Tolérances générales: ± 0.1		ind	Modification / Date / Visa
Usinage: Ra 1.6	A0	Laboratoire Leprince Ringuet ECOLE POLYTECHNIQUE 91128 PALAISEAU	
Traitement ou protection: Alodine 1200		TEL: 01 69 33 xx xx FAX: 01 69 33 39 62	IN2P3
Matière: ~~Z2CN18-10~~ 2618A T851 (ind.B)			
Ech: 1	Quantité: 2	PLAQUE DE FERMETURE Y (CLOSE OUT PLATE Y)	
Dessinateur: edy	Date: 05-2002		
Vérifié: Ferreira	Approuvé: xxxxxxxxxxx	GLT-LLR-00-10	C A B

LAT-DS-00921-03

Fichier: plaque de fermeture_Y_C.CATDrawing

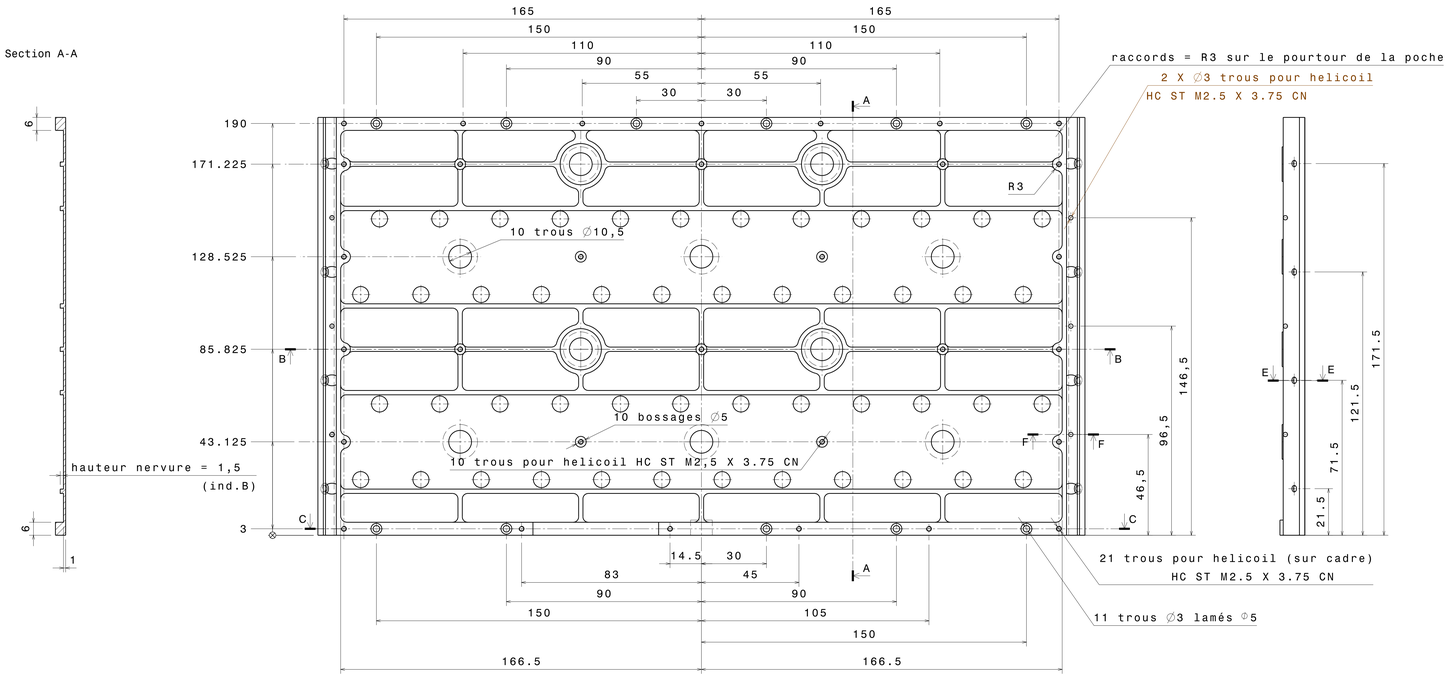
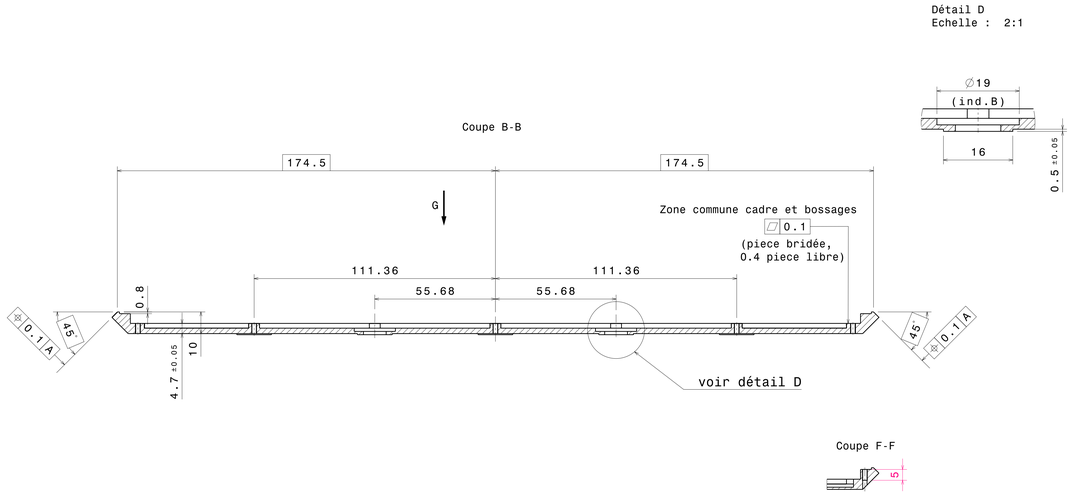
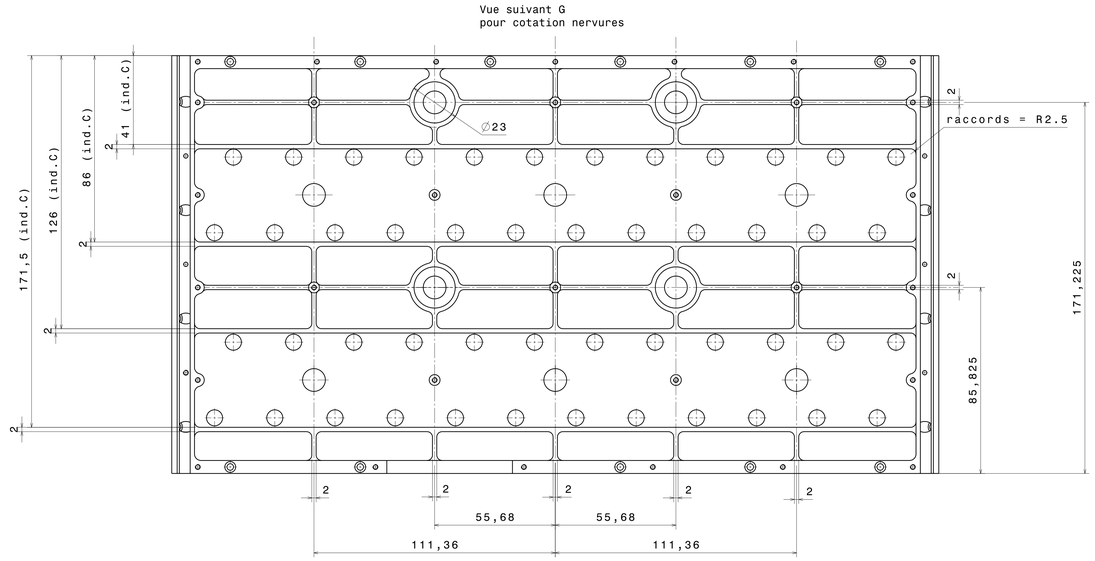
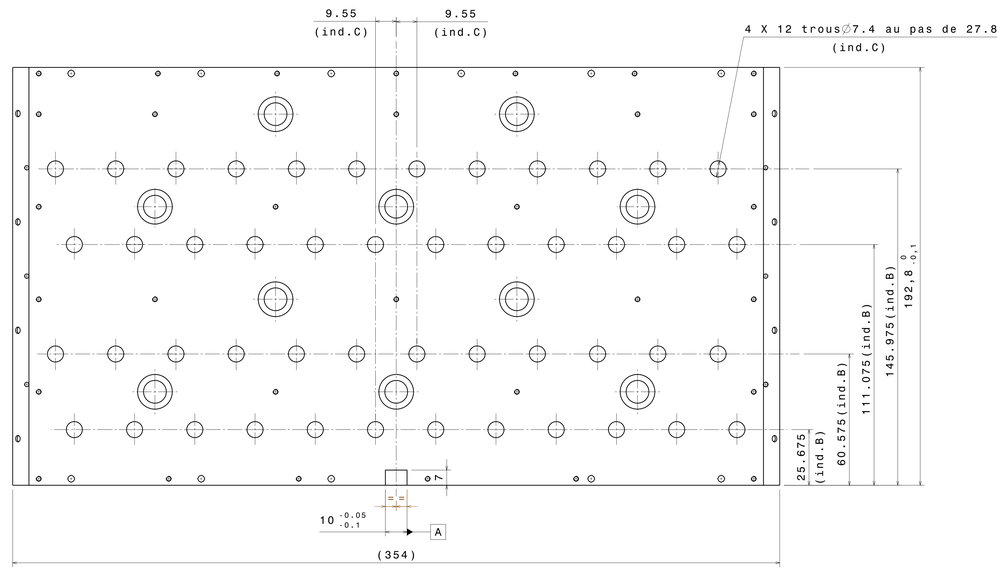
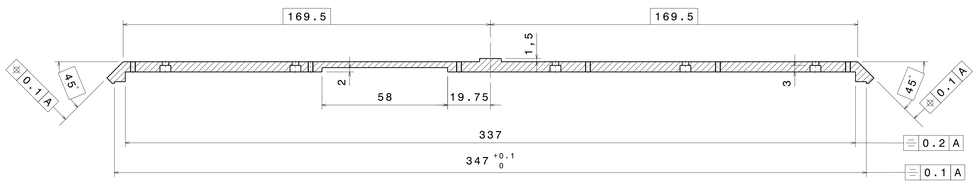
ind	Modification	Date
C	-modification position des 4x12 perçages -passage du diamètre des trous de ⌴5 à ⌴7.4 -décalage des nervures horizontales de 1mm	06-11-02
B	-Modification matière -Remplacement des trous oblongs par des trous ⌴5 -Rajout de renforts sur la face avant	14-10-02
